Natuurontwikkeling Nationaal Landschap Het Groene Woud

Savendonk Spaart Water

Plan wijziging watersysteem

Figuur 3: Overzichtskaart werkelijk uitgevoerde hydrologisch maatregelen Savendonk, ter vervanging van 'Bijlage 2 Overzichtskaart Hydrologische maatregelen Savendonk Watervergunning' zoals deze bij de verleende watervergunning 05399479 is vastgesteld.

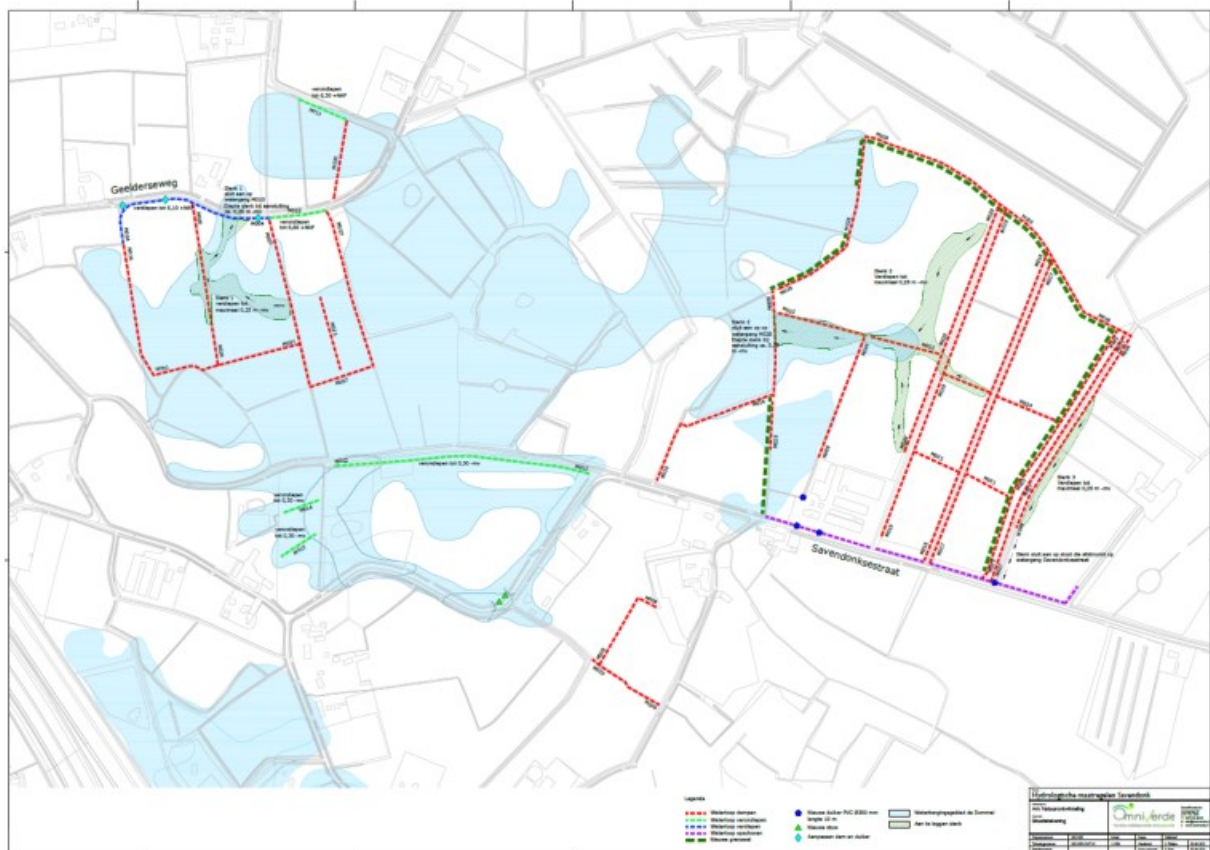
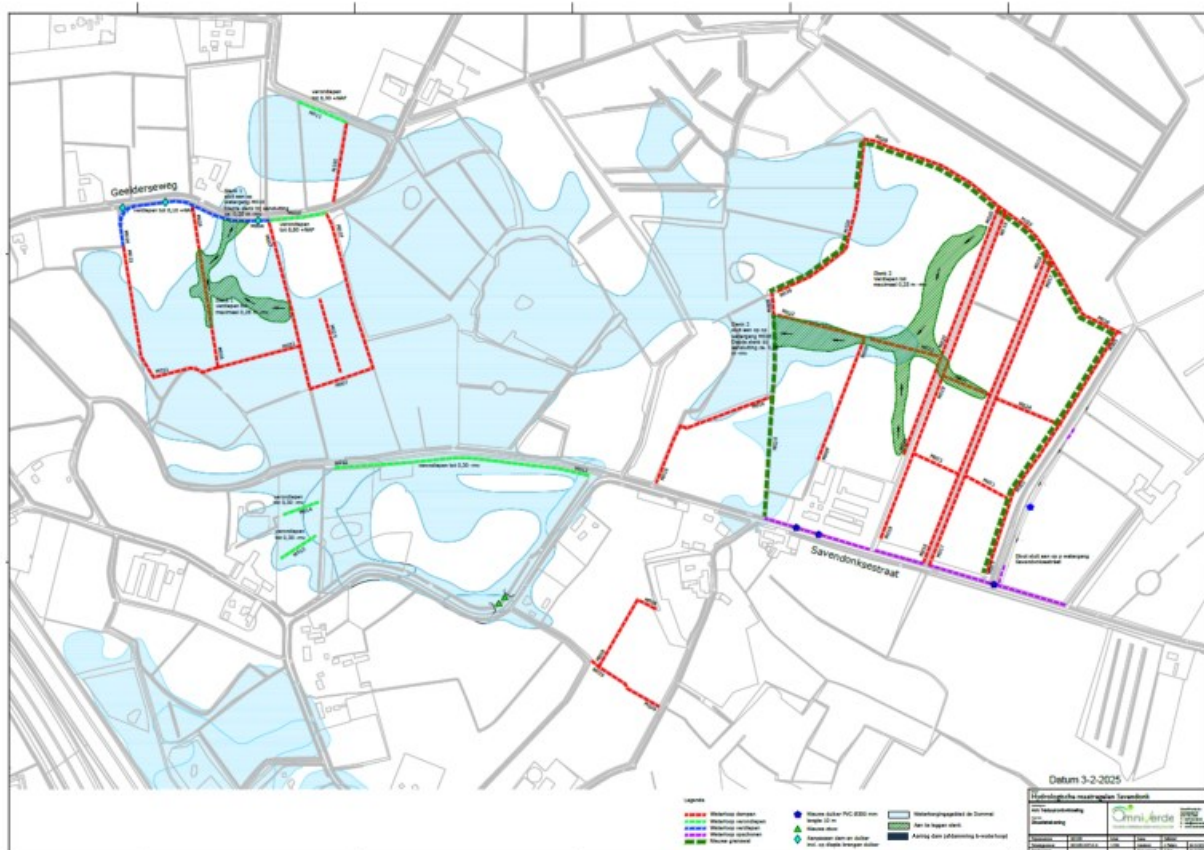
De slenk ten oosten van de Schutsstraat (slenk 3 uit het inrichtingsplan) is uiteindelijk niet gegraven, omdat tijdens de uitvoering is geconstateerd dat hier zoveel waardevolle vegetatie stond, dat ARK heeft besloten deze vegetatie te sparen en de voorgenomen inrichting aan te passen.

Met het graven van deze slenk 3, konden volgens het oorspronkelijk ontwerp ook de bermsloten aan weerszijden van de Schutsstraat gedempt worden, sloot M006 en M027. Omdat de slenk uiteindelijk niet is gegraven, zijn deze sloten dan ook niet gedempt. Als aanvullende maatregel is sloot M006 op twee korte trajecten weer opgeschoond en op diepte gebracht, zodat deze weer naar behoren functioneert. Daarbij is ook een slechte duiker in sloot M006 vervangen.

Daarnaast is de laatste 10 m van de B-watergang (DO236 volgens de waterschapslegger en M005 uit het inrichtingsplan) bij de uitstroom in de bermsloot van de Savendonksestraat niet gedempt, om te voorkomen dat regenwater zich teveel ophoopt. Dit deel van de B-waterloop is wel afgewaardeerd naar een C-waterloop.

Figuur 6: afwatering omgeving Schutsstraat (groene pijlen) na uitvoering maatregelen.

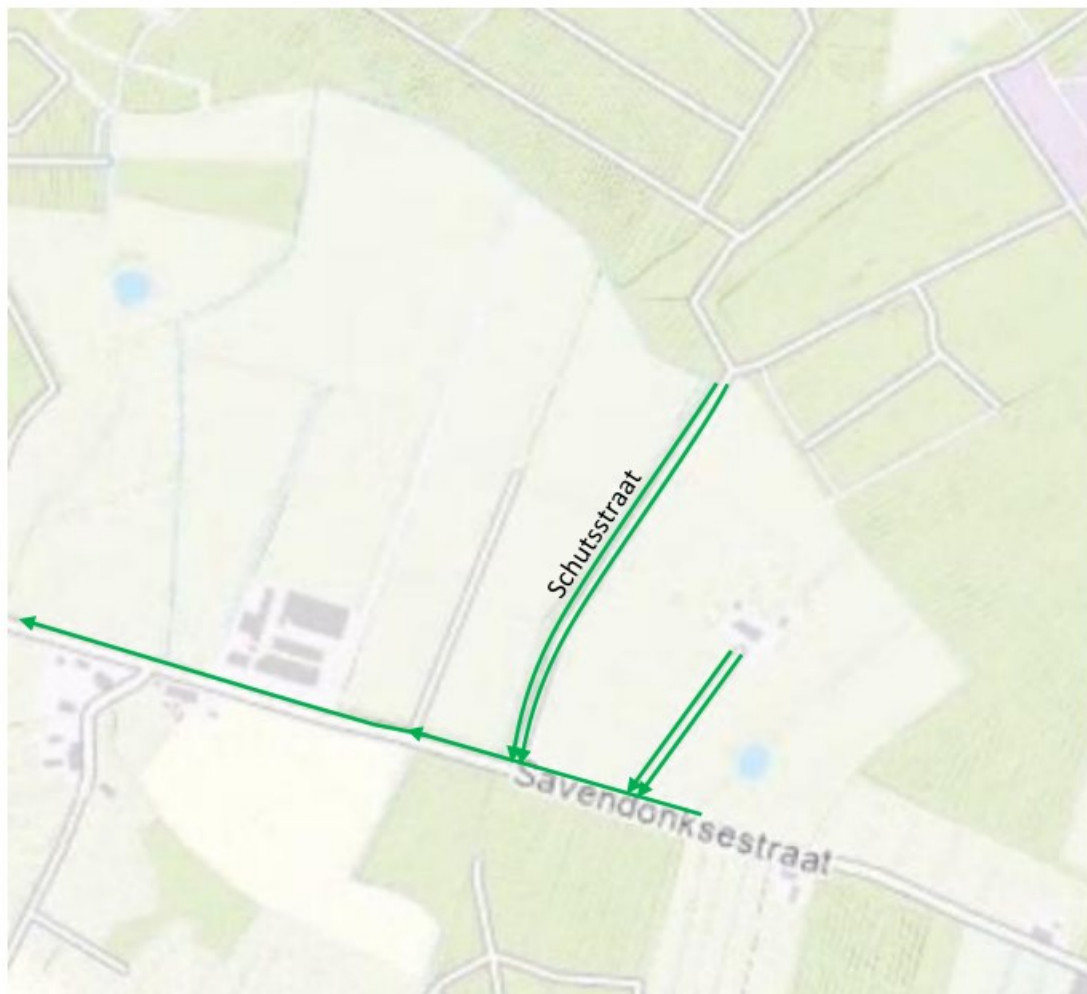
He schrappen van de oostelijke slenk en het handhaven van de beide bermsloten van de Schutsstraat ten opzichte van het oorspronkelijk ontwerp hebben geen invloed op de (grond)waterstanden, omdat de situatie in dit gebied onveranderd is gebleven. Er zijn dan ook geen negatieve effecten op de (agrarische) buurpercelen te verwachten. Dit is nader onderbouwd door Badus Bodem & Water in de notitie "20250120 Notitie waterhuishouding Savendonksestraat (Badus, 20 januari 2025)" die als bijlage aan het wijzigingsverzoek wordt bijgevoegd.

Figuur 6 geeft aan hoe in de nieuwe situatie de slotensysteem afwatert.
